Modulo per la presentazione delle osservazioni per i piani/programmi/progetti sottoposti a procedimenti di valutazione ambientale di competenza statale

Oggetto: Codice procedura 10847 - Costruzione ed esercizio di un impianto di produzione di energia elettrica da fonte eolica "FIORA" di potenza nominale pari a 52,8 MW, da realizzarsi nel comune di Manciano (GR) e delle opere ed infrastrutture connesse

TESTO DELLE OSSERVAZIONI

IMMAGINE n. 2 CUMULO IMPIANTI EOLICI nel BACINO VISIVO TERRITORIO di MANCIANO e di MONTALTO di CASTRO.

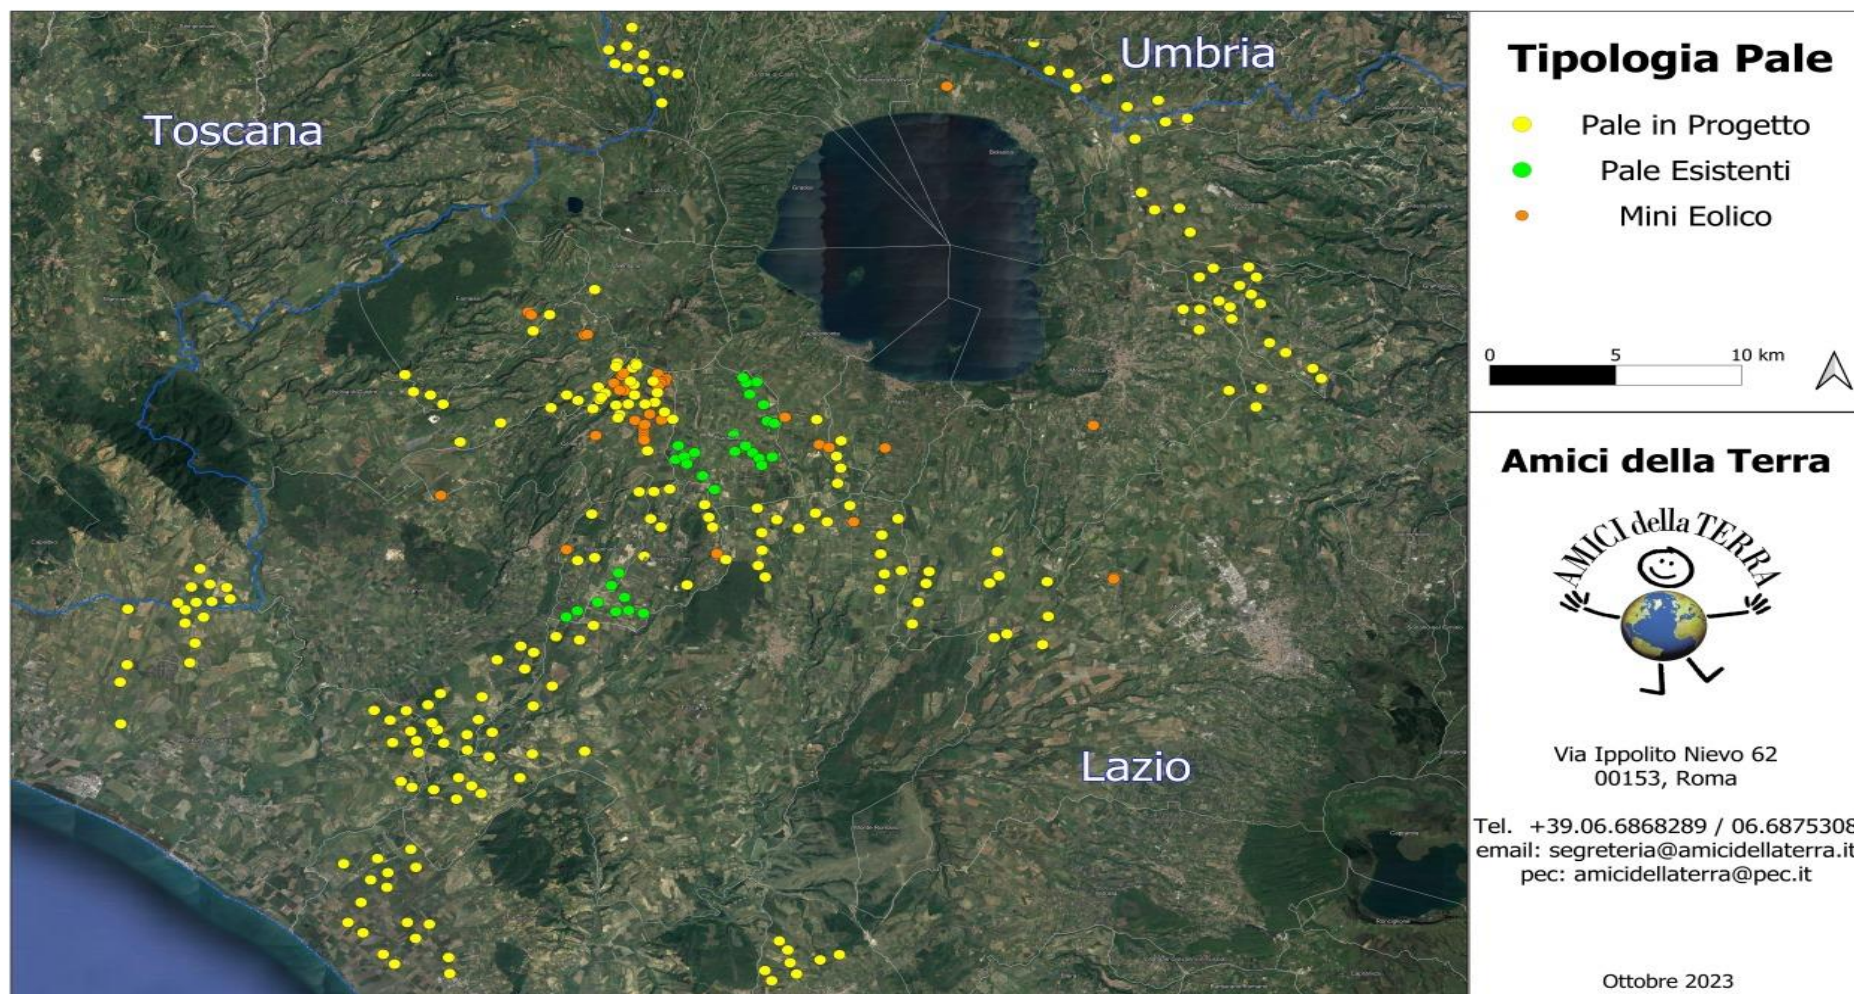
3) OSSERVAZIONE: CUMULO e SATURAZIONE IMPIANTI FER NELLA PROVINCIA di VITERBO, IN PARTICOLARE NEL COMUNE DI MONTALTO DI CASTRO E NELLA ZONA A CONFINO CON IL COMUNE di MANCIANO che SI TROVANO NELLO STESSO BACINO VISIVO.

La zona in cui in cui è stato progettato l'eolico Fiora è già occupata da diversi centinaia di ettari di impianti fotovoltaici già esistenti e in procedura VIA al Mase e alla Regione Lazio così come da diversi progetti di impianti eolici industriali (vedi Allegato Osservazioni immagini nn. 2,3 e 4. L'impianto eolico Fiora, pur trovandosi in Toscana ma nello stesso bacino visivo del territorio limitrofo laziale ed a poche centinaia di metri da una zona già estremamente satura del Lazio, andrebbe ad appesantire una situazione già **critica per la sostenibilità ambientale.**

IMMAGINE n. 3 MAPPA INTERVISIBILITA' IMPIANTI EOLICI (da aggiornare) esistenti e in procedura VIA al MASE e alla REGIONE LAZIO.

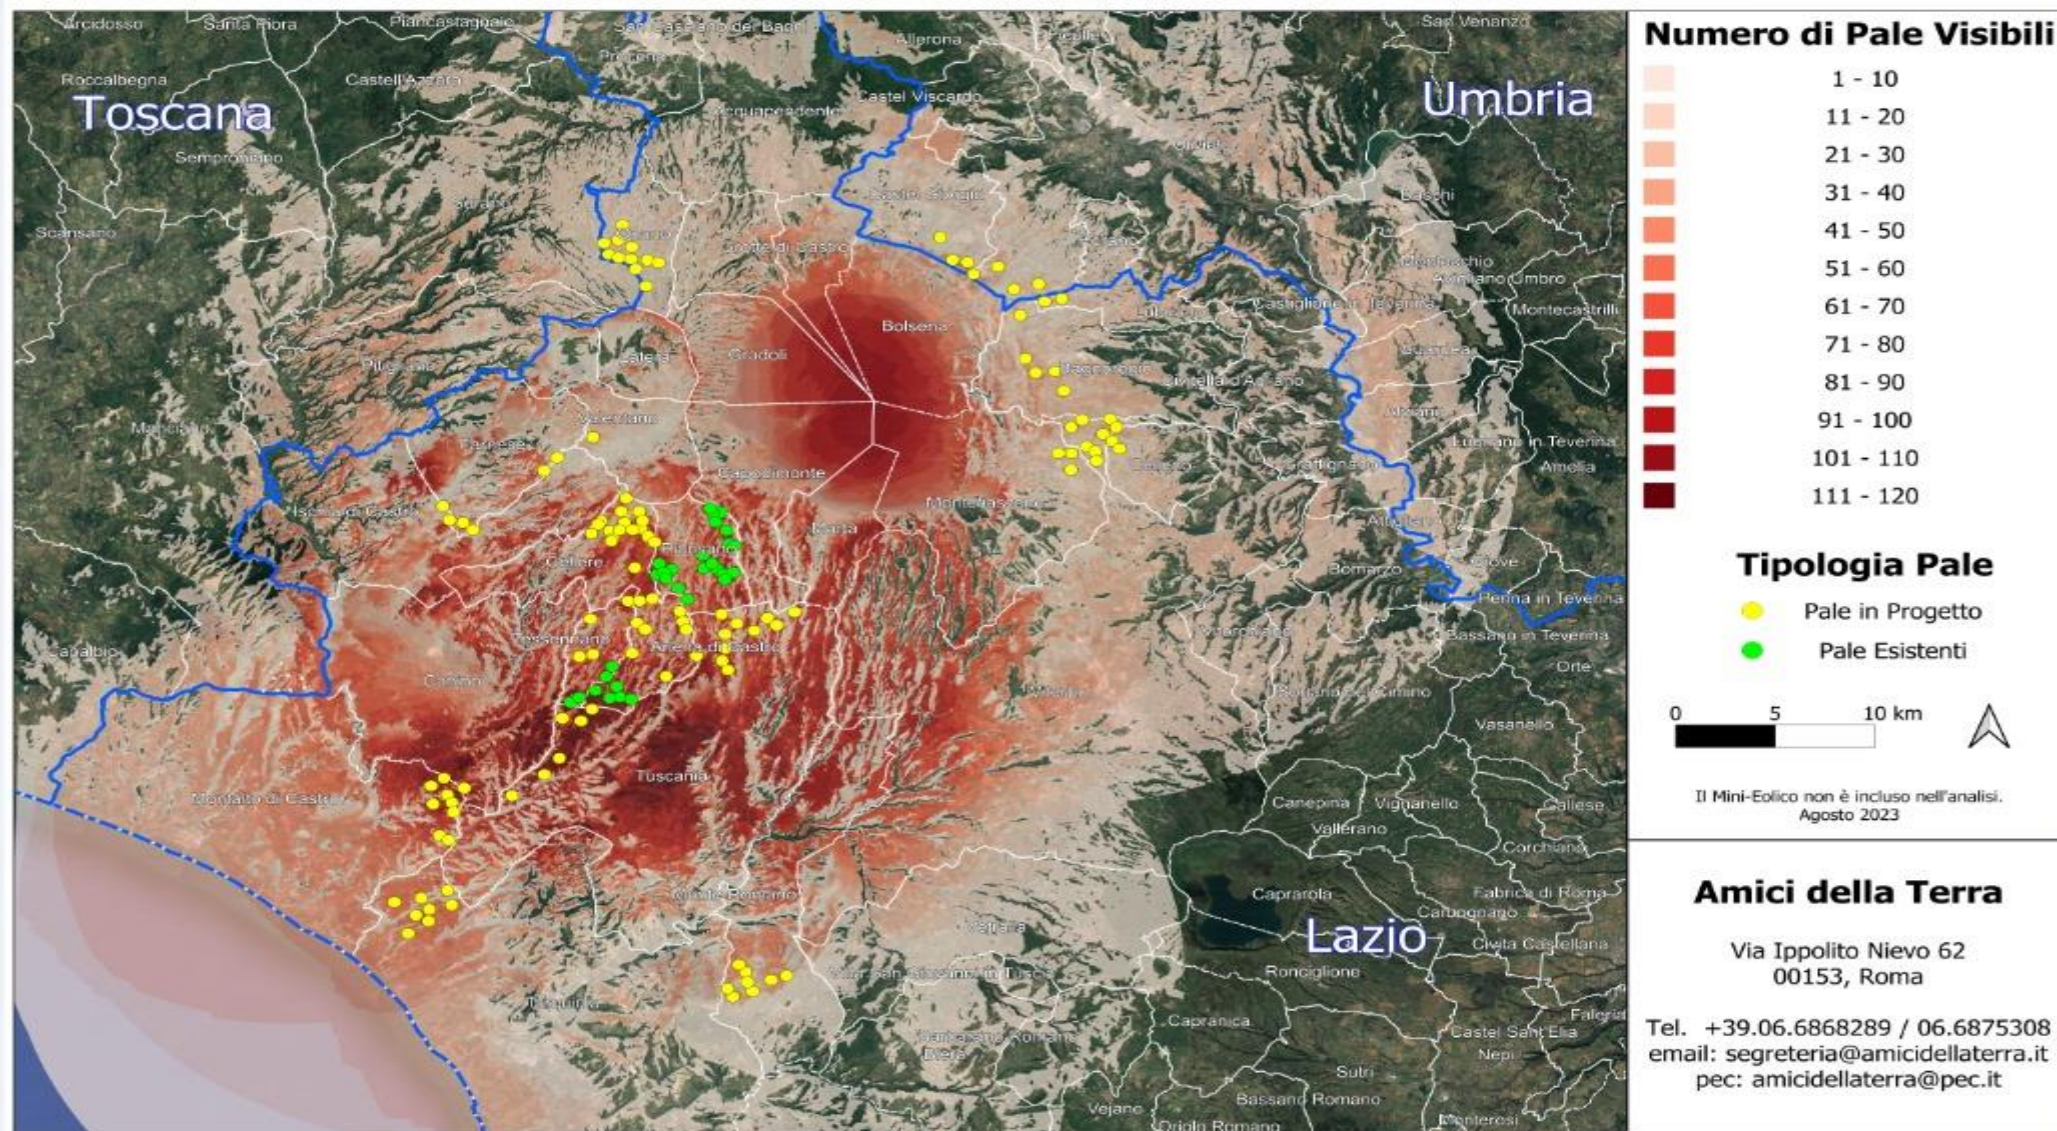
A riprova di quanto affermato si cita la D.G.R del Lazio n. 171 del 12.05.2023 che da atto dell'elevato impatto ambientale e paesaggistico causato dal cumulo di impianti FER nella Provincia di Viterbo e la conseguente saturazione del territorio. Si porta a conoscenza che la zona più intensamente occupata dagli impianti FER (fotovoltaico ed eolico) sia già esistenti con centinaia di ettari di fotovoltaico già realizzati (immagine n. 4 Allegato) che in procedura VIA al MASE e alla Regione Lazio si trovano nell'area di dettaglio, intermedia e vasta dell'impianto eolico industriale denominato Fiora.
